**INFORME N° 0092-2019-SENACE-PE/DEAR**

ASUNTO : Segundo Informe Técnico Sustentatorio de la Unidad Minera
Apumayo, presentado por Apumayo S.A.C.

REFERENCIA : M-ITS-00360-2018 (13.12.2018)

FECHA : Miraflores, 30 de enero de 2019

Figura N° 1: Diagrama de Flujo de la Planta Merrill Crowe

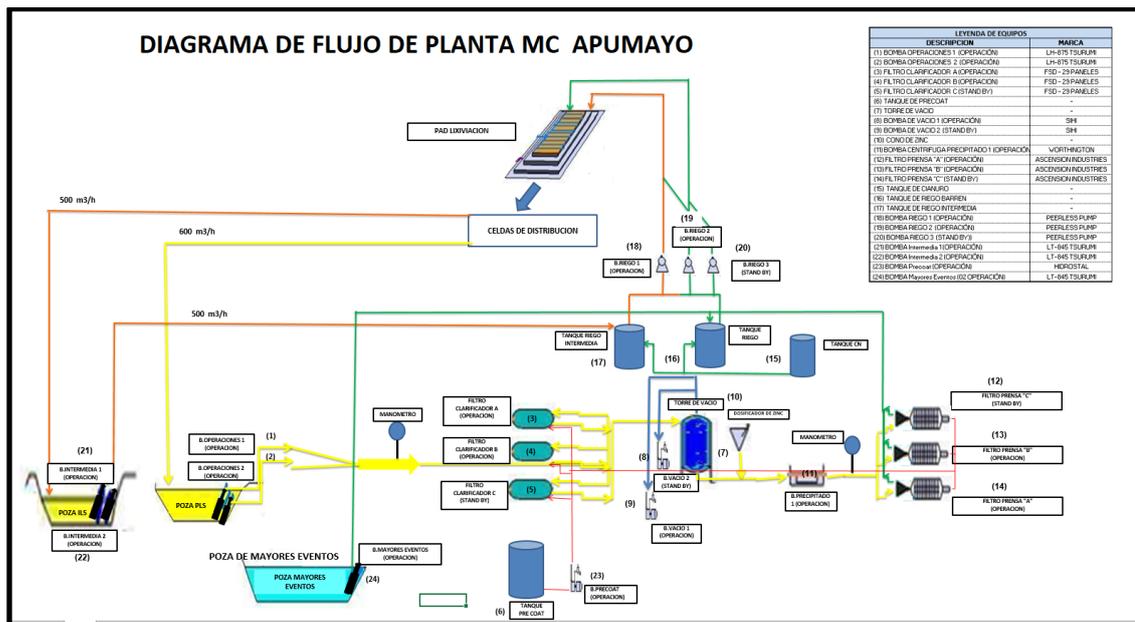
N°	Sustento	Observación	Levantamiento	ABSUELTA SI/NO
	<p>embargo, dicha bomba no se observa en el diagrama mencionado.</p> <ul style="list-style-type: none"> - En la Tabla se indica la existencia de dos (02) bombas de vacío (SIHI); sin embargo, en el diagrama se observa sólo una (01) de ellas. 			
9	<p>En el ítem 9.3 Justificación y descripción del proceso(s) o mejora(s) tecnológica(s) planteadas(s), el Titular describe las condiciones actuales del pad de lixiviación y de la planta Merrill Crowe; cuando en este ítem se debe describir las modificaciones propuestas en el presente ITS; y no las condiciones aprobadas.</p>	<p>Se requiere que el Titular describa en el ítem 9.3 las actividades del proyecto en función de los tres (03) objetivos propuestos en el ITS. Las actividades aprobadas de los componentes relacionados a los cambios del ITS se debe describir en el ítem 9.1.</p>	<p>El Titular describe en el 9.3 las actividades del proyecto en función de los tres (03) objetivos propuestos en el ITS; mientras que las aprobadas de los componentes relacionados a los cambios del ITS se describe en el ítem 9.1.</p>	Sí

Figura N° 5: Sección Típica – Acceso Nuevo

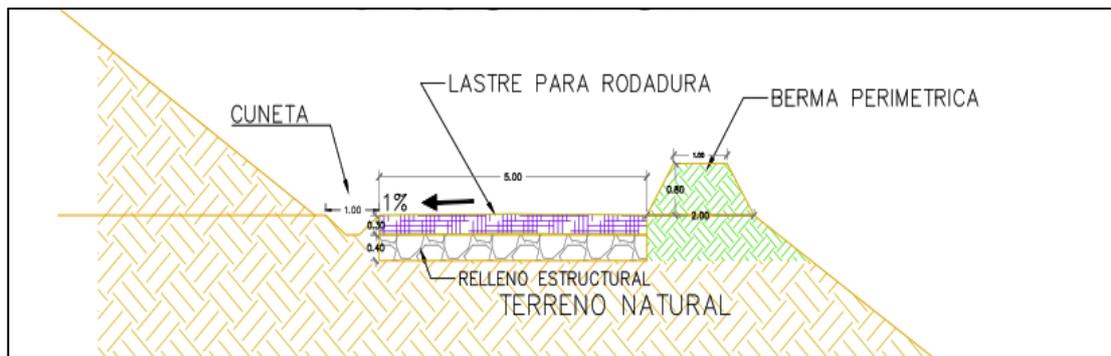
12	<p>En el ítem 9.7.2. Descripción de los componentes a modificar, el Titular incluye las correspondientes descripciones de la</p>	<p>Se requiere que el Titular describa como se realizará la accesibilidad hacia la Cantera Aya Sur 02 propuesta: la</p>	<p>El Titular menciona en el ítem 9.7.2.2 que como parte de las actividades de habilitación de la</p>	Sí

N°	Sustento	Observación	Levantamiento	ABSUELTA SI/NO
	ampliación del Pad de Lixiviación y la adición de la Cantera Aya Sur 02 (Etapas I y II). Sin embargo, no se describe la manera en que se realizaría la accesibilidad hacia el área de esta Cantera, toda vez que se ubica en áreas que no forman parte del área efectiva aprobada. Asimismo, el Titular no presenta los planos a nivel de factibilidad de la Cantera Aya Sur 02 propuesta, de acuerdo con lo solicitado en la estructura del Informe Técnico Sustentatorio establecido en la Resolución Ministerial N° 120-2014-MEM/DM.	descripción deberá incluir las características del acceso a construir, las dimensiones del trazo, entre otras características, adicionando además el trazo de estos accesos en los mapas presentados del ITS, los que deberán además estar incluidos dentro del área efectiva propuesta. De la actualización solicitada, y de evidenciarse necesario, el Titular deberá actualizar las secciones correspondientes a la evaluación de impactos, los planes de manejo ambiental y los planes de contingencia del Segundo ITS Apumayo. Asimismo, de acuerdo con lo requerido en la estructura del Informe Técnico Sustentatorio establecido en la Resolución Ministerial N° 120-2014-MEM/DM, deberá presentar los planos de la Cantera a escala de nivel de factibilidad, así como los planos correspondientes para los accesos que puedan estar relacionados a la cantera.	cantera Aya Sur 02, se construirá un nuevo acceso de 350 m. El Titular presenta las características de este acceso, así como el trazo y la sección típica correspondiente. Considerando además las actividades de habilitación de este acceso dentro del análisis, descripción y evaluación de impactos, así como en la implementación de las medidas de manejo del Segundo ITS Apumayo. También de acuerdo a lo requerido, el Titular presenta en el Anexo 9-2 los Planos a nivel de Factibilidad de la Cantera Aya Sur 02 (Etapas I y II)

Figura N° 6: Diagrama de flujo de planta Merrill Crowe a 18 000 TMD

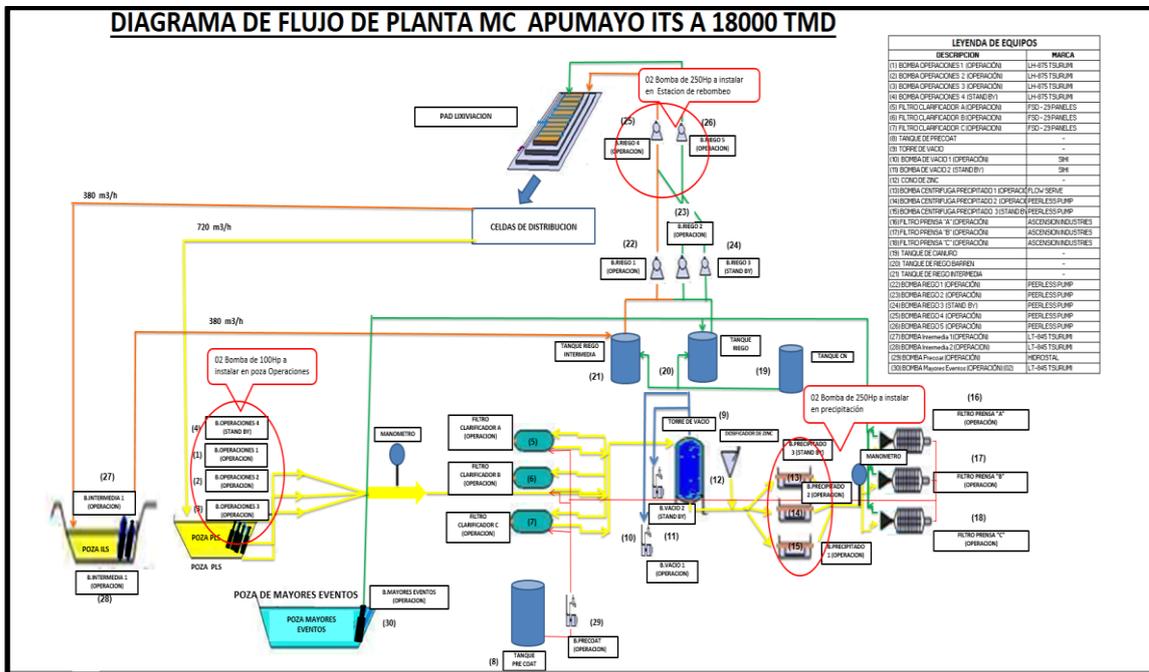
10	<p>En el ítem 9.3 Justificación y descripción del proceso(s) o mejora(s) tecnológica(s) planteadas(s), respecto a la Modificación de la planta Merril Crowe, el Titular presenta:</p> <ul style="list-style-type: none"> - En la Tabla N° 31 se observa la existencia de cuatro (04) pozas sumergibles en la poza de solución rica (dos existentes y dos adicionales), las mismas que se evidencia en el Diagrama propuesto (Figura N° 15); sin embargo, en el diagrama aprobado (Diagrama 9-1) se observa la existencia de tres (03) pozas sumergibles; que sumadas a las dos (02) pozas adicionales harían un total 	<p>Se requiere que el Titular indique claramente la cantidad de equipos que se adicionará para el tratamiento de mineral de 18 000 TMD; considerando las diferencias mencionadas en el sustento.</p> <p>Asimismo, la cantidad de los equipos aprobados y listados en la Tabla N° 31, deben guardar relación con los equipos aprobados y listados en la Tabla 9-2.</p>	<p>El Titular lista en la Tabla N° 27 los equipos de la planta Merrill Crowe a 18 000 TMD, los cuales están correctamente graficadas en el diagrama de flujo de la planta Merrill Crowe presentada en la Figura N° 14.</p>	Sí

N°	Sustento	Observación	Levantamiento	ABSUELTA SI/NO
	<p>de cinco (05) pozas sumergibles y no cuatro (04). Además, debe tener en cuenta que uno de los objetivos del ITS es la adición de dos (02) bombas sumergibles en la poza de solución rica y una (01) poza de stand by en la misma poza; haciendo un total de tres (03) pozas adicionales; y no solamente dos (02) pozas.</p> <ul style="list-style-type: none"> - En la Tabla N° 31 se indica la existencia de una (01) bomba sumergible HIDROSTAL; sin embargo, esta no es graficada en el Diagrama de flujo (Figura N° 15). - En la Tabla N° 31 se indica la existencia de dos (02) bombas de vacío (SIHI); sin embargo, en el diagrama (Figura N° 15) se observa sólo una (01) de ellas. - En la Tabla N° 31 se indica la existencia de dos (02) bombas centrífuga horizontal para la precipitación; sin embargo, en el Diagrama propuesto (Figura N° 15) se observa sólo una (01) de ellas, de igual forma en la Tabla N° 9-2 (Equipos aprobados) - En la Tabla N° 31 se indica la existencia de tres (03) bombas centrífuga horizontal para el riego; sin embargo, en el diagrama propuesto

N°	Sustento	Observación	Levantamiento	ABSUELTA SI/NO
	<p>(Figura N° 15) se observa sólo a dos (02) de ellas.</p> <ul style="list-style-type: none"> - En la Tabla N° 31 se indica la existencia de dos (02) bombas sumergibles en la poza de grandes eventos; sin embargo, en el diagrama propuesto (Figura N° 15) se observa sólo a una (01) de ellas. - En el Diagrama propuesto (Figura N° 15) se observa un flujo de rebombeo desde el pad de lixiviación hacia el tanque de solución intermedia y/o hacia el riego del mismo pad; sin embargo, este flujo de rebombeo no se observa en el diagrama de flujo aprobado; por lo que no queda claro si es una modificación del flujo de la planta o una omisión en el flujo aprobado. 			
11	<p>En el ítem 9.3 Justificación y descripción del proceso(s) o mejora(s) tecnológica(s) planteadas(s), el Titular indica que se hace uso del polvo de zinc para precipitar los metales valiosos de la solución rica (PLS); sin embargo, no precisa la cantidad de polvo de zinc utilizado actualmente; y si esta requerirá un incremento para el tratamiento de mineral de 18 000 TMD</p>	<p>Se requiere que el Titular indique la cantidad de polvo de zinc utilizado actualmente; y si esta requerirá un incremento para el tratamiento de mineral de 18 000 TMD, deberá precisar la cantidad.</p>	<p>El Titular indica que actualmente se consume 8000 kg/mes de polvos de zinc para precipitar los metales valiosos de la solución rica (PLS) y que con el incremento para el tratamiento de mineral de 18 000 TMD no se incrementará el consumo de polvo de zinc.</p>	Sí
